**Enquête publique unique préalable
à la déclaration d'utilité publique modificative
concernant le projet de la Ligne 18 du réseau de transport du Grand Paris
Express reliant les gares Aéroport d'Orly (exclue), Antonypôle, Massy Opéra,
Massy Palaiseau, Palaiseau, Orsay-Gif, CEA Saint-Aubin, Saint-Quentin-en-
Yvelines Est, Satory et Versailles chantiers,
emportant mise en compatibilité des documents d'urbanisme
des communes d'Orsay, Palaiseau et Wissous**

Maître d'ouvrage : Société du Grand Paris (SGP)

RAPPORT D'ENQUÊTE

15 septembre 2020

Vue en plan de la ligne 18 entre Palaiseau et Saclay
(figure 12, pièce D du dossier)

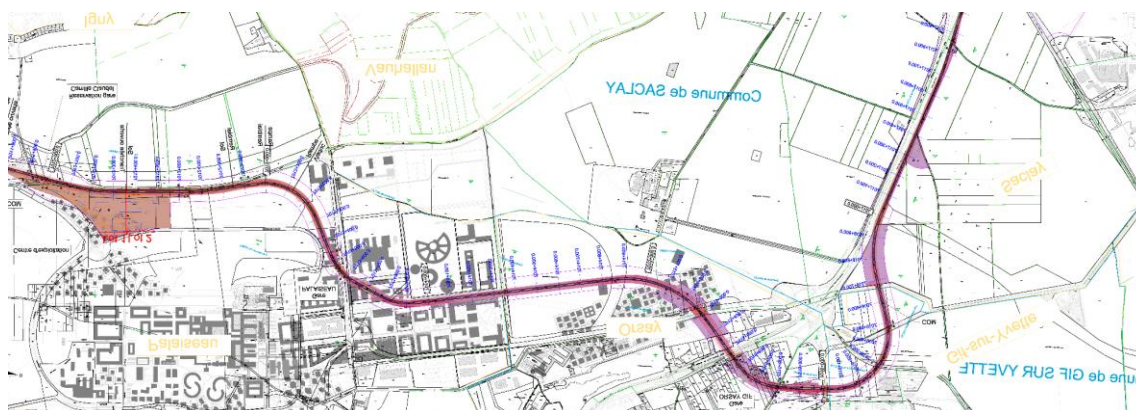
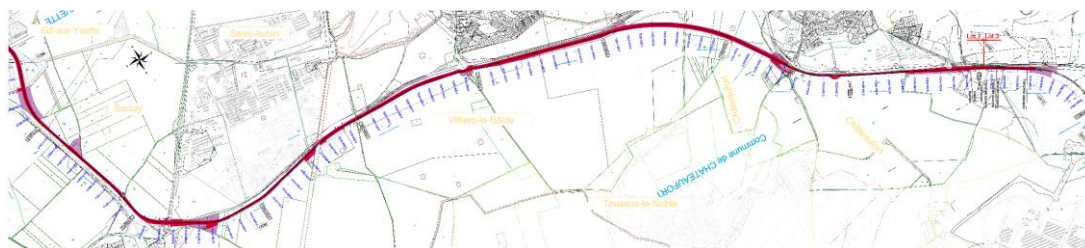
Obs N°57 de M. Jean-Pierre PARISOT, secrétaire de l'UASPS (union des associations de défense du plateau de Saclay), qui explique : *« Pièce D3 : la figure 12 (Vue en plan et profil en long entre l'OA14 (la zone de transition Est) et la gare Orsay-Gif) est fautive car la carte ne correspond pas au tracé de la Ligne. Une connaissance précise du tracé de ce segment est impérative du fait qu'il inclut le franchissement de la RN118, qui est modifié pour cette enquête. Cette Figure est à corriger impérativement. Il manque la représentation du tracé sur la portion de la gare Orsay-Gif à la gare CEA-Saint-Aubin. La connaissance précise du tracé et de l'élévation de la voie est nécessaire pour apprécier son influence sur les cultures voisines ainsi que pour préciser l'emprise de la voie par rapport à la ZPNAF. Cette figure est à fournir. »*

Il était également attendu une réponse à la remarque formulée par l'observation 57 de l'UASPS, concernant la figure 12 de l'OA 14. Merci de compléter ainsi la réponse apportée pour traiter la totalité de la question B3, en y ajoutant toute illustration/plan étayant vos propos.

Le problème signalé au niveau de l'obs. N°57 du registre électronique était double : les planches de la pièce D n'avaient pas une définition suffisante pour lire les informations présentées, ni en plan, ni en profil en long ; par ailleurs, la figure 12 du dossier était imprimée à l'envers... rendant les informations inexploitable pour le public.

En réponse à l'observation n° 57, le profil en long de la ligne figure bien dans le dossier : il a été découpé en six planches présentées dans la pièce D (figures 10 à 15, pages 38 à 47). Le tracé sur la portion entre les gares Orsay Gif et CEA Saint-Aubin est repris sur les figures 12 et 13.

La commission d'enquête note que le tracé entre la gare Orsay-Gif et la gare du CEA-Saint-Aubin était bien présenté dans le dossier d'enquête, bien que figurant sur 2 planches distinctes, les figures 12 et 13, comme l'indique la SGP dans sa réponse. Toutefois, la figure 12 étant à l'envers et de mauvaise définition, et la planche 13 de mauvaise définition, le public ne pouvait effectivement pas apprécier de potentielles évolutions.

Tracé en plan entre Aéroport d'Orly et Antonypôle – extrait de la pièce D (figure 10, page 38) du dossier présenté à l'enquête publique en juin-juillet 2020

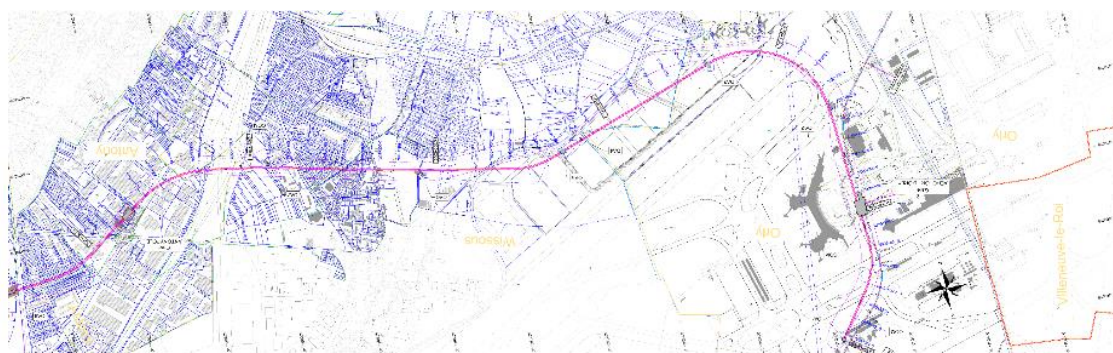
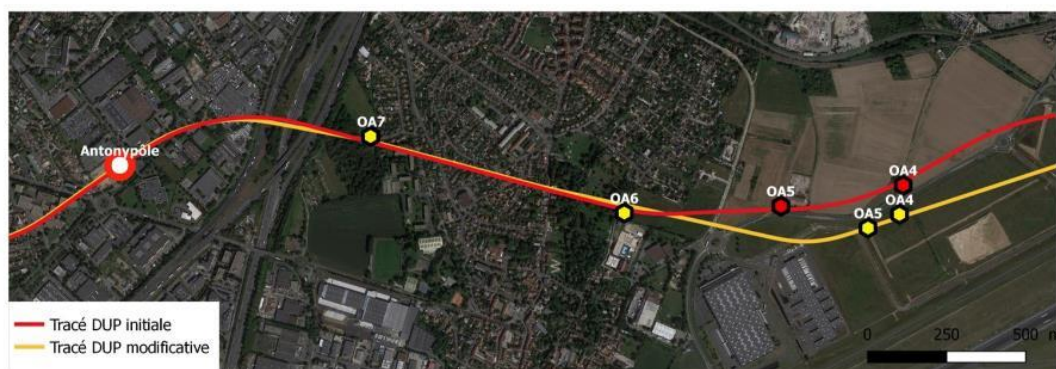
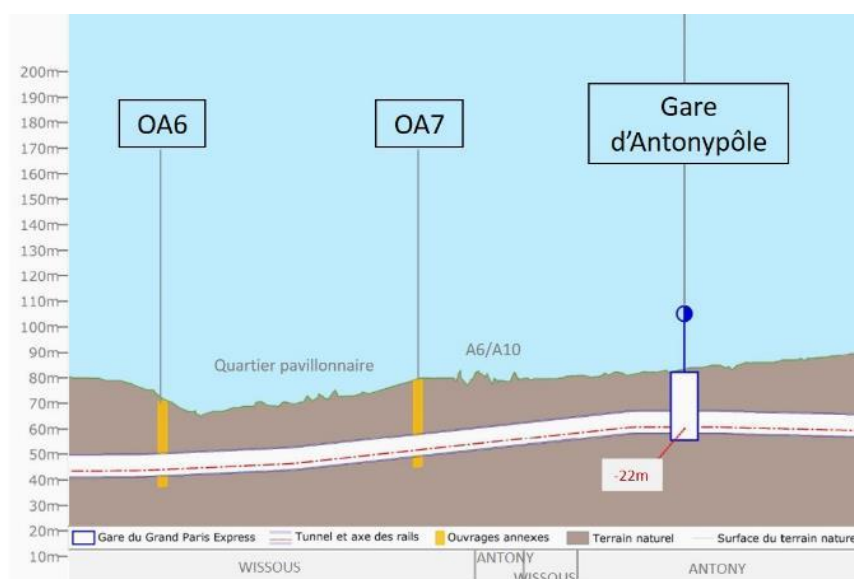
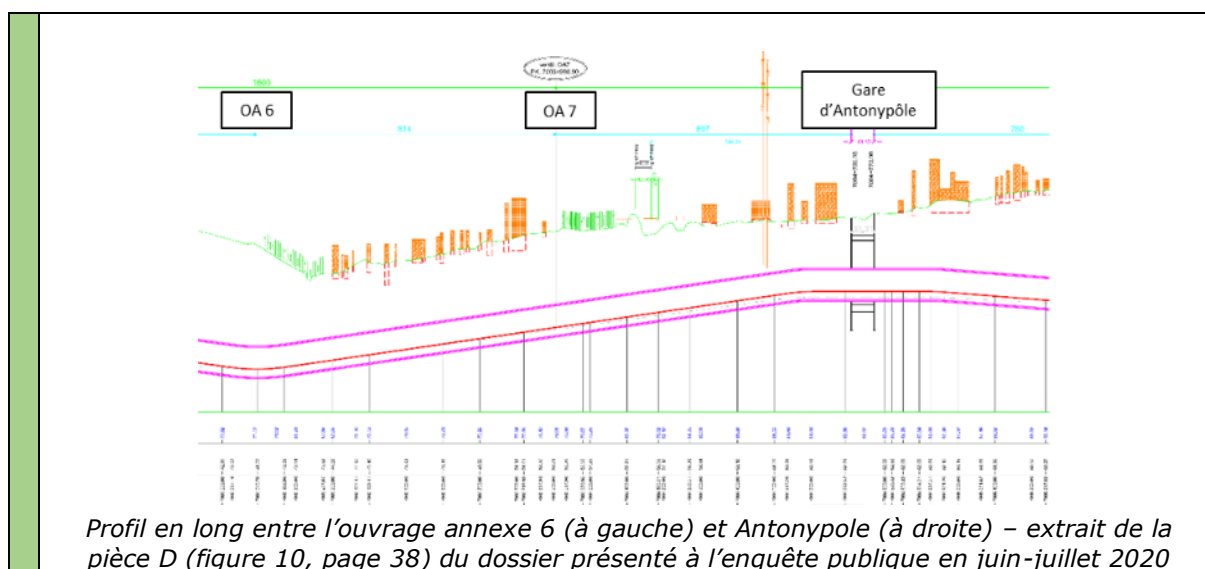
Les illustrations apportées à la réponse ci-dessus auraient mérité d'être reprises, pour plusieurs raisons : d'une part, le tracé en plan du dossier (figure 10) est toujours illisible et une version haute définition (venant du carnet de plans) devrait s'y substituer, et d'autre part plusieurs ajustements sont nécessaires concernant les profils en long entre les OA6 et OA7

Pour Wissous, si le plan (tracé en plan et profil en long) qui figure dans la pièce D du dossier (page 38) ne permet effectivement pas de lire les cotes (voir également à ce sujet la réponse à la question B3), il fait bien apparaître que seule la profondeur a changé, et ce uniquement entre l'OA2 et l'OA6, c'est-à-dire dans un secteur non bâti.

Dans le secteur bâti, entre l'OA6 et l'OA7, ni le tracé ni le profil (profondeur) n'ont été modifiés depuis 2016. La profondeur du tunnel, mesurée depuis l'extrados (voir schéma dans la réponse à la question B6), y est en moyenne de 19,80 m, avec un point bas à l'OA6 du fait de la topographie, et un point haut à 17,25 m.

Schéma d'installation acoustique dans le hall (version de travail)

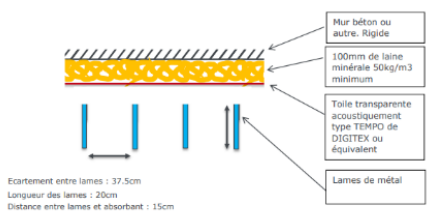
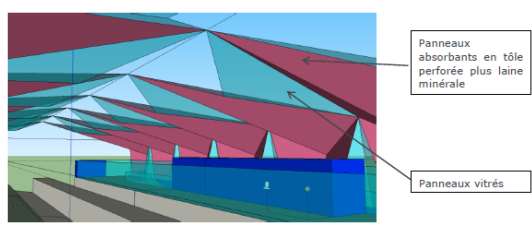
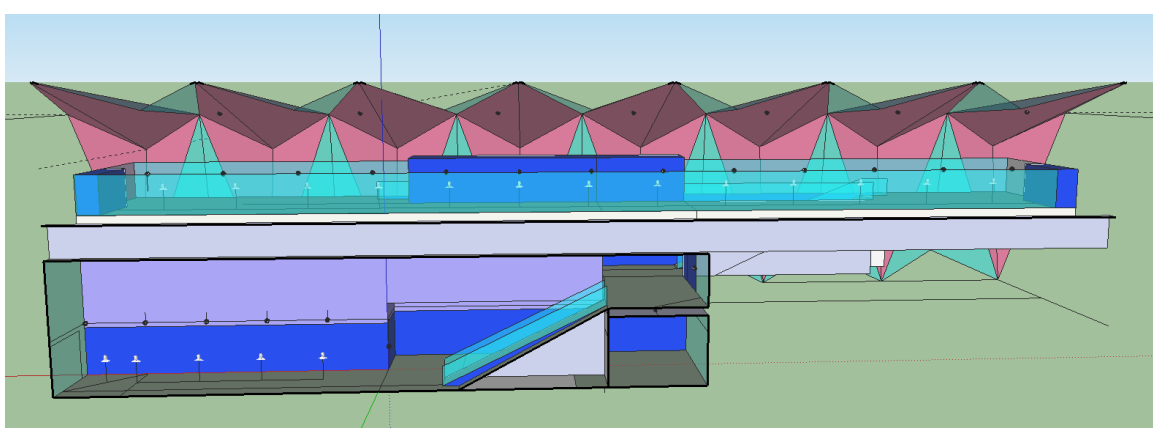
Question C12 : Quelles sont les dispositions spécifiques qui permettront d'éviter les nuisances sonores pour les riverains aussi bien à l'origine de la gare que des voies ?

Réponse de la SGP
